6. IZMJENE I DOPUNE
PROSTORNOG PLANA UREĐENJE
OPĆINE CERNIK

IZVJEŠĆE O JAVNOJ RASPRAVI

ZAVOD ZA PROSTORNO UREĐENJE
BRODSKO-POSAVSKE ŽUPANIJE
Trg pobjede 26a, 35000 Slavonski Brod

NESLUŽBENA KOPIJA
K.o. ŠUMETLICA
k.č.br.: 1129

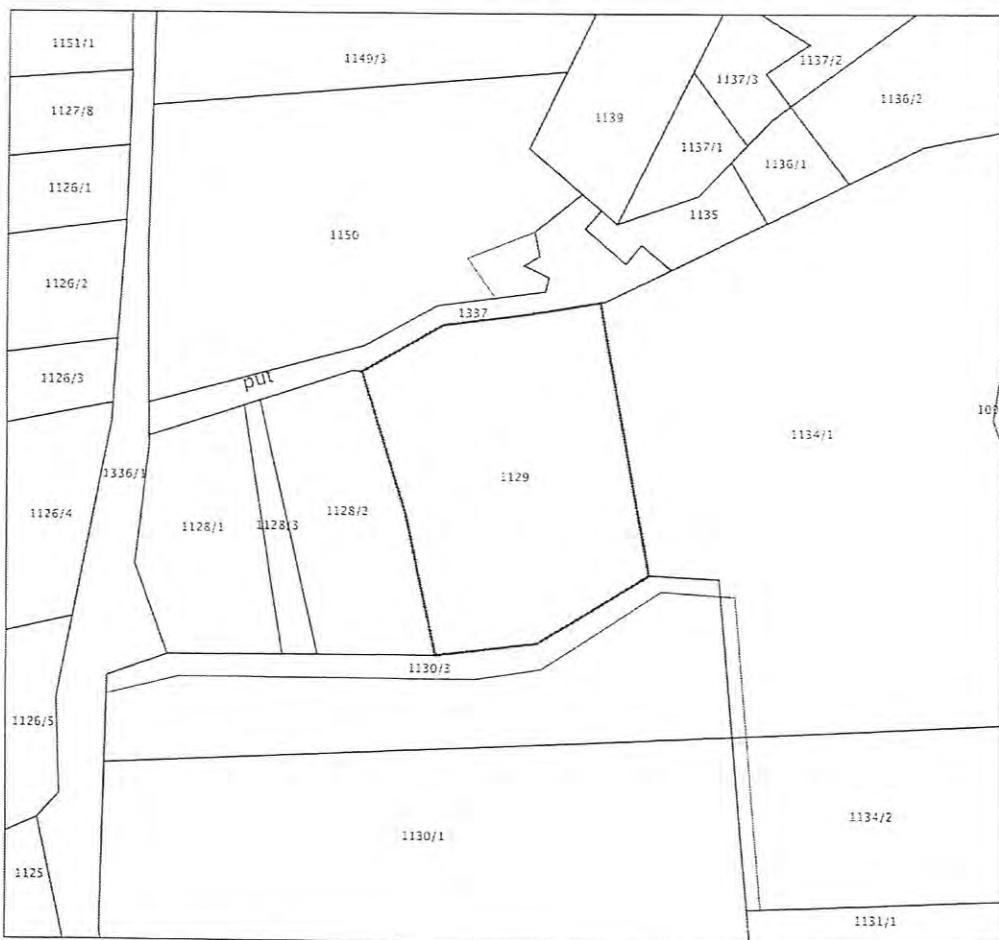
2.	Branko Iskra Sažetak zahtjeva: Želi da se k.č. 1129, k.o. Šumetlica prenamjeni iz poljoprivrednog u građevinskog zemljište zbog gradnje kuće za odmor. ODGOVOR: NE PRIHVAĆA SE. OBRAZLOŽENJE: Navedena čestica nalazi se na poljoprivrednom zemljištu, nije vezana uz postojeće građevinsko područje i ne predstavlja područje naselja Šumetlica nastalo djelovanjem tradicijskih, prostornih i funkcionalnih utjecaja. Navedeni zahtjev nije sukladan Zakonu o prostornom uređenju („Narodne novine“, br. 153/13., 65/17., 114/18.. 39/19., 98/19. i 67/23.) čl. 3. st. (2) točka 5 koja glasi:

ovim putem bih iskazao primjedbu i prijedlog da se u Izmjene i dopune Prostornog plana uređenja uvrsti i zemljište u mojoj vlasništvu označeno kao br.kat.č.: 1129 k.o. Šumetlica te molim prenamjenu iz poljoprivrednog u građevinsko iz razloga gradnje kućice za odmor.
